核燃料物質使用施設等保安規定の変更認可申請について

原子力科学研究所核燃料物質使用施設等保安規定の変更の内容及び理由

国立研究開発法人日本原子力研究開発機構
原子力科学研究所核燃料物質使用施設等保安規定
新旧対照表

国立研究開発法人日本原子力研究開発機構
原子力科学研究所核燃料物質使用施設等保安規定
新旧対照表

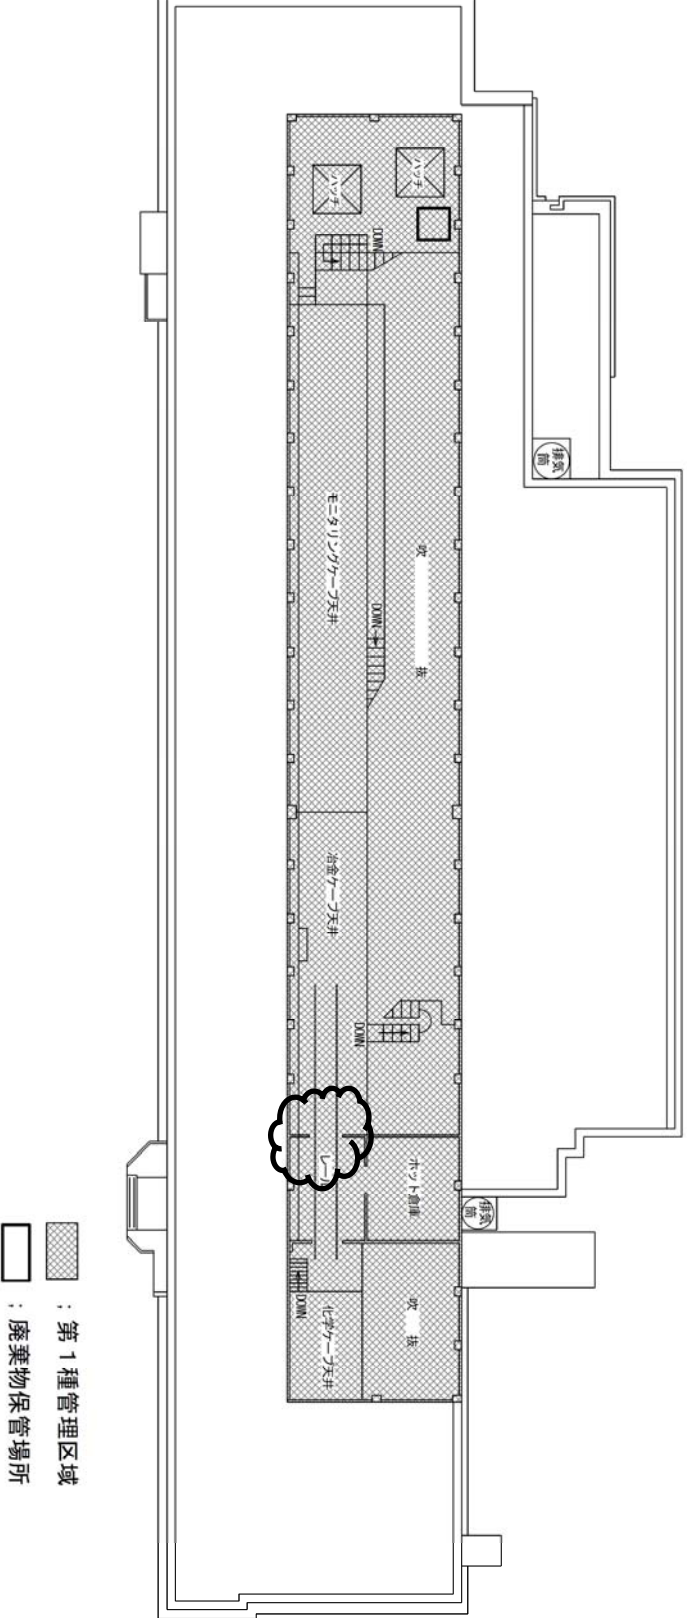
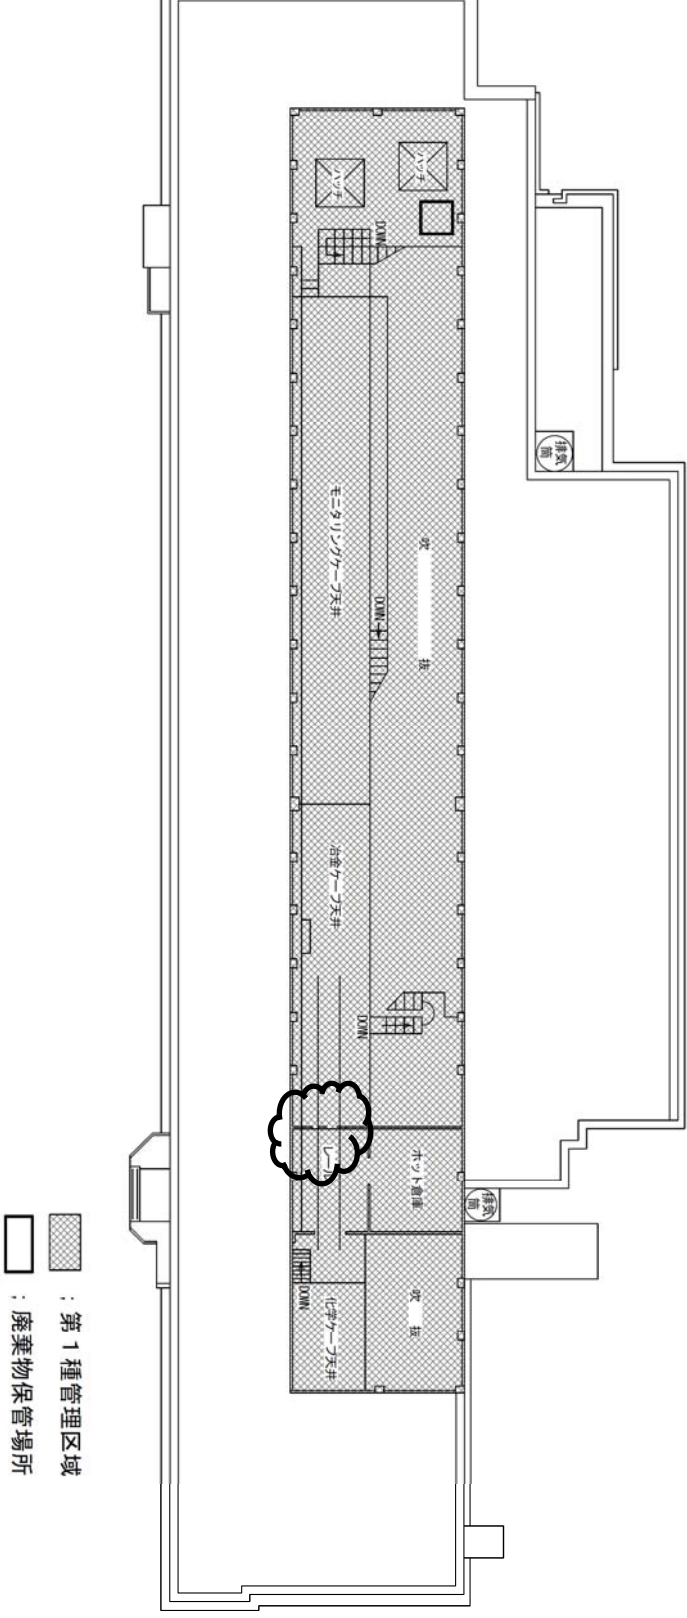
変更前						変更後						備考												
別表第10 核的制限値						別表第10 核的制限値																		
核燃料物質の種類	ケーブル総量 ^{※1}		フード		貯蔵室B		核燃料物質の種類	<u>(削る)</u>		フード		貯蔵室B												
	形態	核的制限値	形態	核的制限値	形態	核的制限値		形態	核的制限値	形態	核的制限値	形態	核的制限値											
劣化ウラン	固体	<u>0 g</u>	固体粉体	²³⁵ U 質量 1.5 kg 以下 (但し、同一濃縮度に限る。また、濃縮ウランのフッ化物の場合は ²³⁵ U 質量 0.1kg 以下とする。)	固体粉体	保管庫内1段： ²³⁵ U 質量 1.5kg 以下 ^{※2} 但し、フッ化物の場合は ²³⁵ U 質量 0.1kg 以下とする。 (貯蔵室B内 ²³⁵ U 質量 192 kg 以下)	劣化ウラン	<u>(削る)</u>	<u>(削る)</u>	固体粉体	²³⁵ U 質量 1.5 kg 以下 (ただし、同一濃縮度に限る。また、濃縮ウランのフッ化物の場合は ²³⁵ U 質量 0.1kg 以下、濃縮ウランの硝酸塩の場合は ²³⁵ U 質量 0.11kg 以下とする。)	—	—											
天然ウラン							—					—												
濃縮ウラン							20%以上					5%未満	20%以上	5%以上 20%未満	20%以上	<u>(削る)</u>	<u>(削る)</u>	固体粉体	保管庫内1段： ²³⁵ U 質量 1.5kg 以下 ^{※1} ただし、フッ化物の場合は ²³⁵ U 質量 0.1kg 以下、濃縮ウランの硝酸塩の場合は ²³⁵ U 質量 0.11kg 以下とする。 (貯蔵室B内 ²³⁵ U 質量 192 kg 以下)					
プルトニウム (非密封)												<u>0 g</u>		—						—	—	—	<u>(削る)</u>	<u>(削る)</u>

ケーブルでの核燃料物質の貯蔵を行わないため、濃縮ウランの硝酸塩を追加するため、記載の適正化

※1：ケーブルに、核燃料物質を受け入れない。
 ※2：保管庫は1台あたり4段とする。

※1：保管庫は1台あたり4段とする。
